WYJAŚNIENIA TREŚCI SWZ

Dotyczy: postępowania o udzielenie zamówienia publicznego prowadzonego w trybie podstawowym bez negocjacji o wartości zamówienia nie przekraczającej progów unijnych **na dostawę sprzętu medycznego, jednorazowego użytku.**

Nr sprawy: [ZP/P/04/22](#)

Connectors available

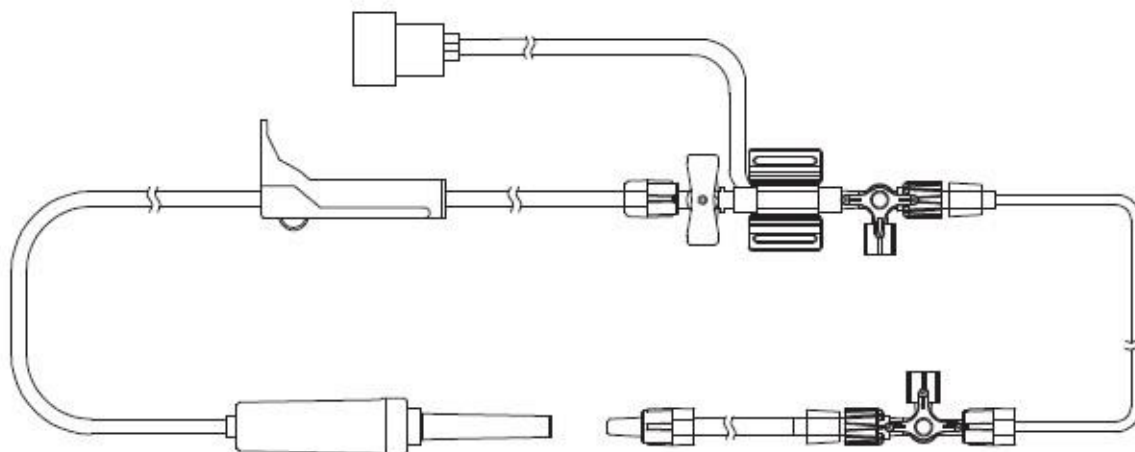
27. Pakiet nr 4 po. 3- która z poniższych końcówek łączy przetwornik z kablem monitora w poz.3?

Zamawiający informuję, że używa końcówkę BD.
